Keuringsverslag van een elektrische laagspanning- en zeer lage spanningsinstallatie

NIET CONFORM

Straatnaam: Nachtegaallaan
Huisnummer: 71
Busnummer:
Postcode: 3650
Gemeente: DILSEN-STOKKEM
Land: België

Controlebezoek van een oude huishoudelijke elektrische installatie van een wooneenheid bij verkoop op vraag van de verkoper volgens (KB 08/09/2019) - AREI Boek 1- 8.4.2. en 8.2.1. en 4.2.4.3.

Afbeelding schakel- en verdeelbord:

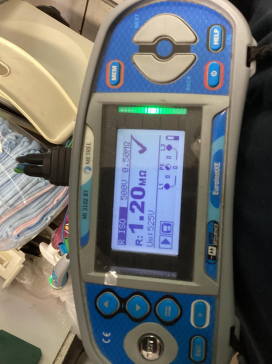
- I5.03 Het verdeelbord is niet makkelijk toegankelijk. (Boek 1 Onderafdeling 5.3.5.1.C.)
- I5.12 De doorsneden van de interne verbindingen en/of van de verdeelrails in het bord zijn onvoldoende. (Boek 1 Onderafdeling 4.4.1.1. en 4.4.1.5.)

- I6.01 De differentieelschakelaar aan het begin van de huishoudelijke installatie is niet verzegelbaar. (Boek 1 Onderafdeling 4.2.4.3.)
- I8.15 Het gebruik van verdeelstekkers is enkel toegelaten bij aansluiting van snoeren op de vaste installatie, vaste aansluiting is dus verboden. (Boek 1 Onderafdeling 5.2.6.2.)
